Expte.: 479/2023

Asunto: Termini d'al·legacions al Projecte de planta solar fotovoltaica Valentia FV19 de 136,59 MWp / 113,83 MWn i la seua infraestructura d'evacuació a la província de Castelló

Informe: Informe sobre la adaptación de la instalación proyectada al planeamiento urbanístico que sea aplicable.

INFORME DE LOS SERVICIOS TÉCNICOS

Mapa 33. Capacidad de acogida.

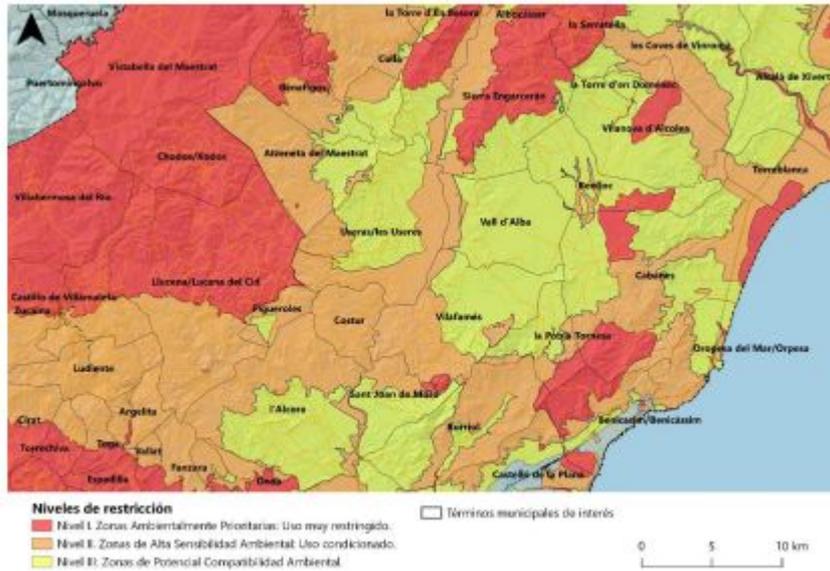
Con el mismo contenido, como no debería ser de otra manera, que el mapa 36 del estudio elaborado para el proyecto FV1, pero se concluye que, “el análisis del territorio estudiado encuadrado en 28 TM haría ver como recomendable la búsqueda de terrenos al sur, en los municipios de Borriol, Sant Joan de Moró y l’Alcora, por su cercanía a Subestación Eléctrica, en ámbitos abiertos, sin restricción ambiental a destacar o de compatibilidad ambiental. Asimismo, hay amplias zonas en la parte central del ámbito de estudio (TM de Vall d’Alba, Benlloch, Vilanova de Alcolea, Atzeneta del Maestrat y les Useres) que presentarían buenas condiciones, si bien ya a una distancia entre 10 y 25 km de la Subestación.” pero por la “saturación de plantas fotovoltaicas en tramitación en el territorio (...) tanto en la zona de los términos municipales de Vilafamés, Cabanes, Vall d’Alba, Benlloch y Vilanova de Alcolea, como en la zona potencial más al sur, en los municipios de l’Alcora, Sant Joan de Moró y Borriol (...) la concentración de instalaciones puede provocar impactos sinérgicos más importantes. Por este motivo, se descartan estos territorios y se selecciona la zona alternativa en los TM de Atzeneta de Maestrat y les Useres como territorios que potencialmente podrían acoger el Proyecto, indicando zonas (Zona A y Zona B) alternativas para acoger la planta”. Casualmente la que se escogerá será la zona A de les useres que era la alternativa no seleccionada en el EsIA del proyecto FV1.

Poir lo que la selección de las alternativas viene determinada por la sinergia que puede provocar en las plantas ubicadas más al sur y próximas a la subestación de Betxi, pero no se tienen en cuenta las sinergias que se pueden provocar en los municipios tanto de les Useres como de los del entorno de les Useres. Se escogen las alternativas sin un estudio detallado de las sinergias en cada uno de los grupos de municipios ni otros aspectos relevantes en cada una de las agrupaciones de municipios.

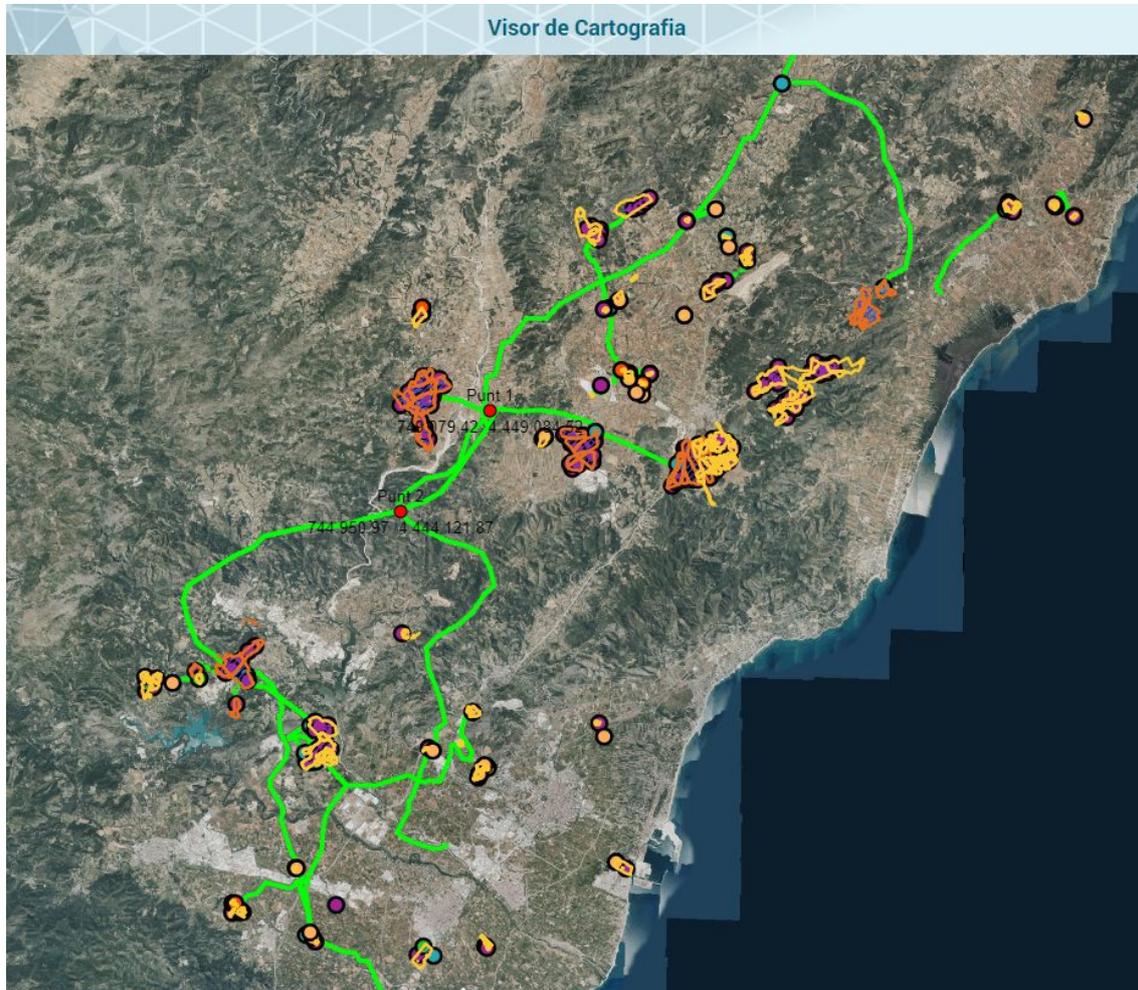
Se adjunta plano de visor de gva con las plantas fotovoltaicas proyectadas y líneas de evacuación que se deberían tener en cuenta en el estudio del EsIA, donde se puede observar que la acumulación de plantas fotovoltaicas proyectadas es mucho mayor en la parte norte de los municipios estudiados que en la parte sur de dichos municipios. Hace pensar que la selección de alternativas responde a otros criterios que no son los

Se debe tener en cuenta en el Término municipal de Vilafamés como entre los puntos marcados en rojo en el plano, se trazan dos líneas de alta tensión prácticamente paralelas fragmentando el territorio, deteriorando la infraestructura verde regional de la CV, discurriendo por suelo no urbanizable de protección paisajística por el planeamiento municipal, deteriorando el corredor terrestre de la ETCV, próximo a corredor fluvial de ETCV y con afecciones de vías pecuarias, próximo a peligrosidad por inundación, próximo a áreas que recogen hábitats de interés comunitario (2005) y próximo a áreas de inundabilidad ara una recurrencia de 10 años y 100 años.

Según la guía MITECO “Se recomienda dar prioridad a la compactación de infraestructuras de evacuación con tendidos aéreos preexistentes frente a la construcción de nuevos tendidos eléctricos aéreos o a la compactación de varios nuevos tendidos frente a la creación de nuevos tendidos independientes para cada nuevo desarrollo que evacúe en el mismo nodo”.
